**AVIS RELATIF À LA PROTECTION
CONTRE LES EVENTUELS EFFETS NOCIFS ET NUISANCES
PROVOQUÉS PAR LES RAYONNEMENTS NON IONISANTS
GÉNÉRÉS PAR DES ANTENNES ÉMETTRICES STATIONNAIRES**

Commune : VAUX-SUR-SURE - Exploitant : PROXIMUS

Référence exploitant : 61SIB_01

Rapport n° 548 / 2025

Figure 1 : Vue en plan des lieux de séjour et des points de contrôle

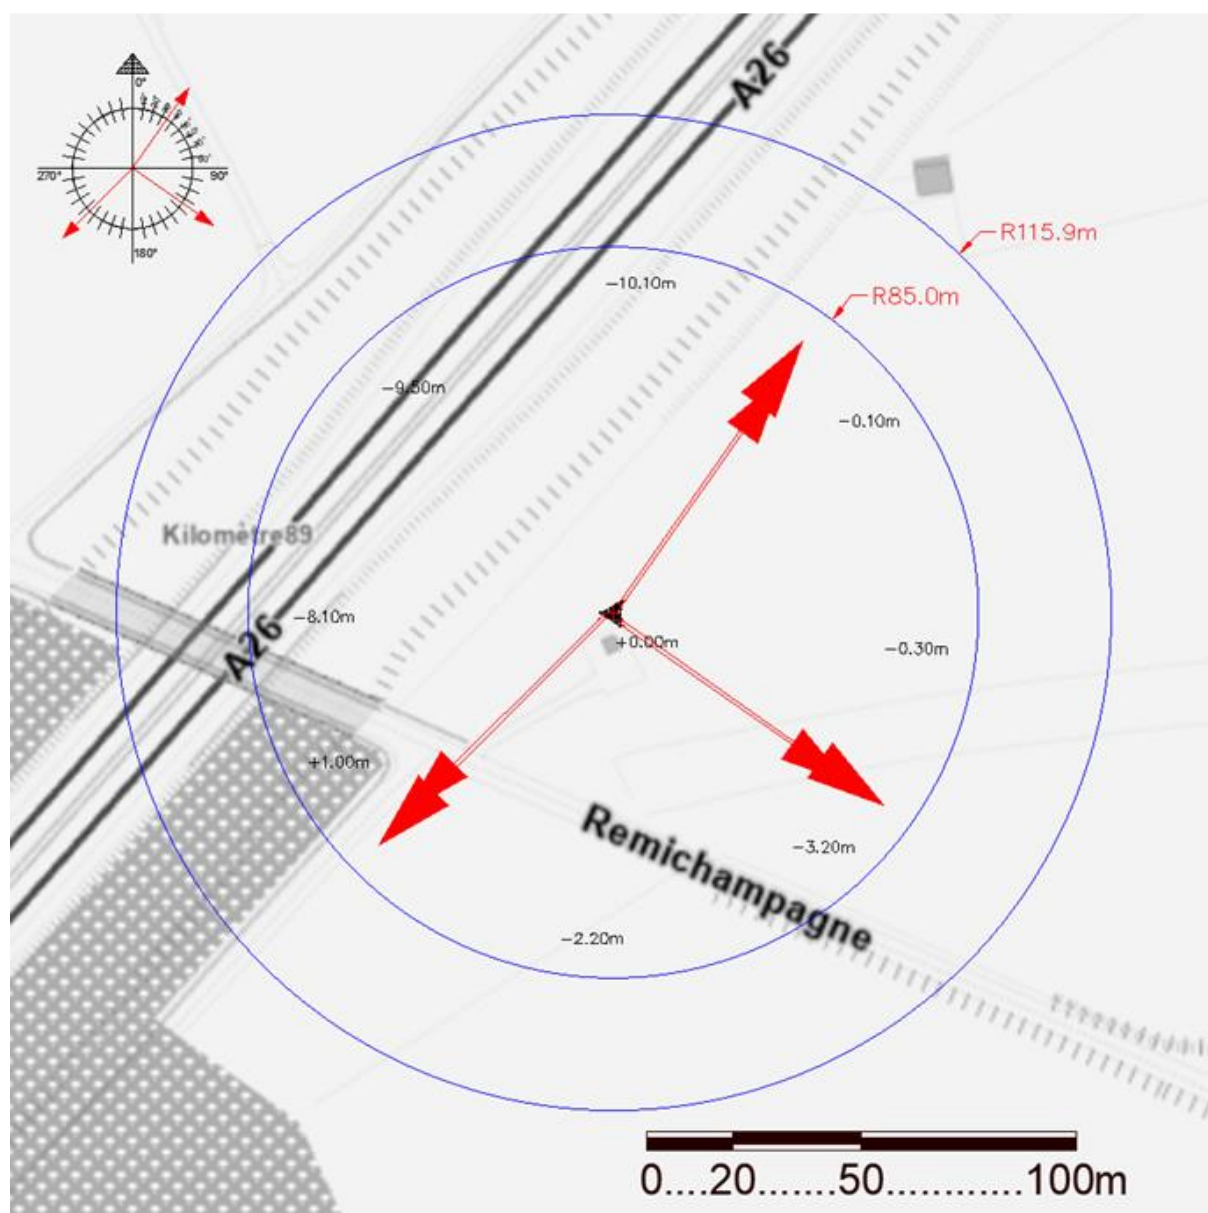
N° point de contrôle	LS	Atténuation (dB)	Indice d'exposition relatif à la limite par installation IE_i
Aucun lieu de séjour ne se trouve dans la zone où la limite d'immission pourrait être atteinte

En ce qui concerne les antennes de l'installation mentionnées dans le tableau 1, la distance maximale à laquelle la limite pourrait être atteinte, à l'extérieur, est égale à 102,3 m. S'il n'y a pas de LS à une distance inférieure, les antennes respectent forcément la limite d'immission.

Dans le cas des LS situés à l'intérieur des bâtiments, une atténuation d'obstacle est prise en compte et il en résulte que la distance maximale à laquelle la limite pourrait être atteinte se réduit à 73,1 m.

Figure 2 : Vue en plan des installations d'antennes dans un rayon de 300 mètres autour de l'installation faisant l'objet de la demande d'avis

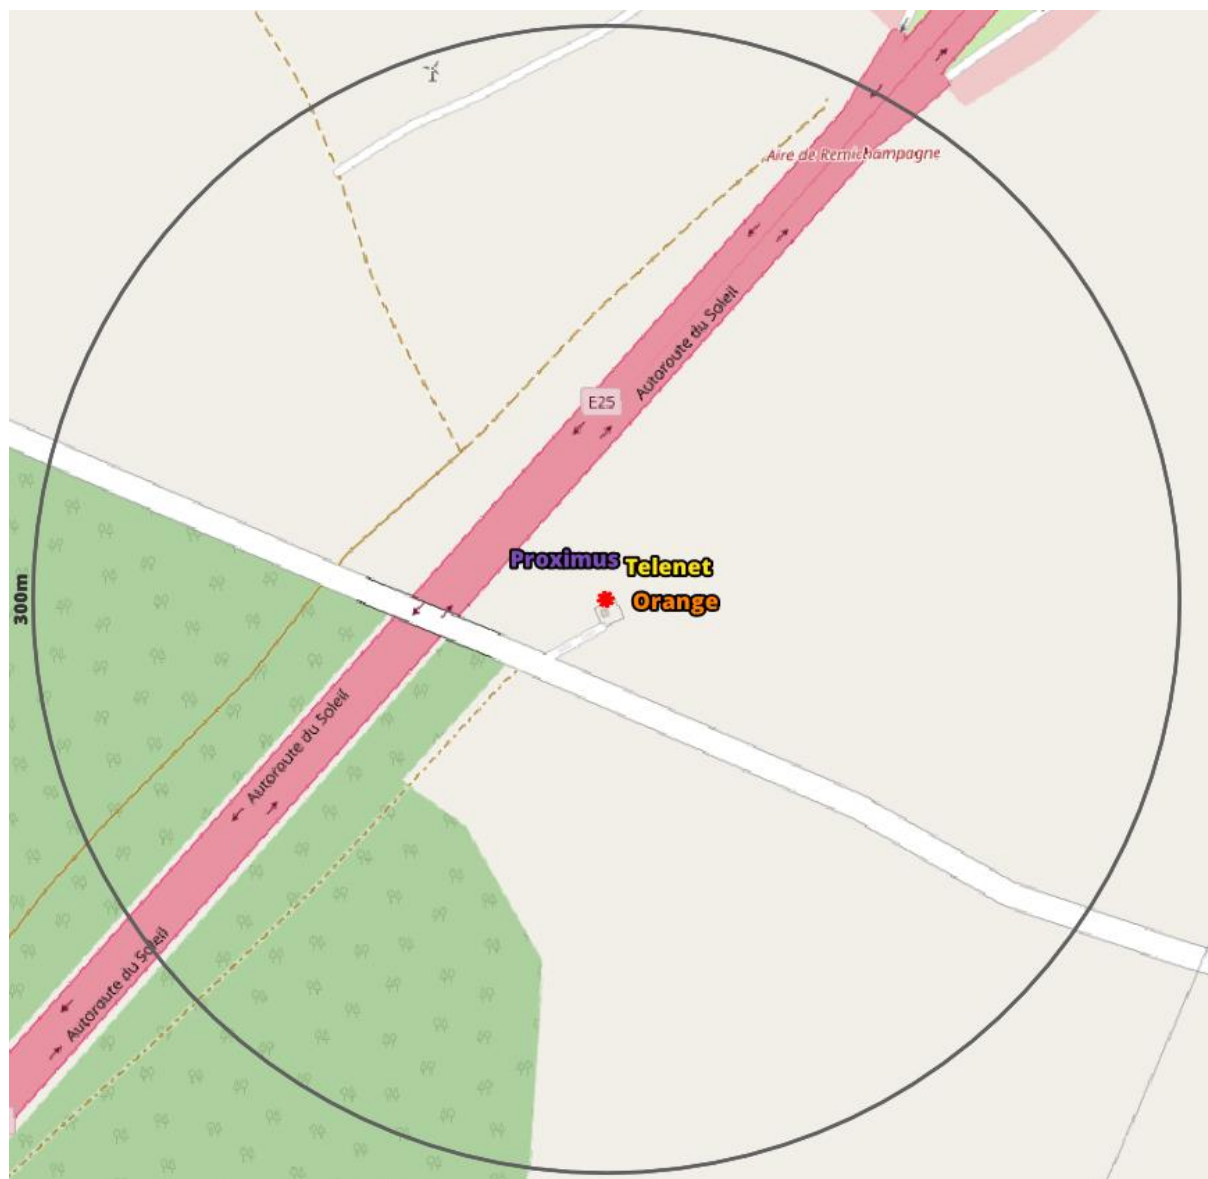
- c) dans tous les autres cas, il a été vérifié que la limite cumulative définie à l'article 4, §2 du décret n'est pas dépassée dans les lieux de séjour sur base du nombre d'installations localisées dans la zone d'évaluation de 300 mètres de rayon représentée dans la figure 2, de leur localisation ainsi que des données inscrites dans la figure 1 et au paragraphe 4 du présent avis et dans les avis attestant le respect de la limite par installation ou de la limite abrogée de 3 V/m relatifs aux autres installations reprises dans la figure 2.

Compte tenu des considérations ci-dessus, il apparaît que l'intensité du rayonnement électromagnétique généré, dans les lieux de séjour situés dans un rayon de 300 mètres autour de l'installation référéncée dans le paragraphe 2, par l'ensemble des antennes émettrices stationnaires de l'ensemble des exploitants du même site d'antennes émettrices stationnaires respecte la limite fixée à l'article 4, § 2 du décret.
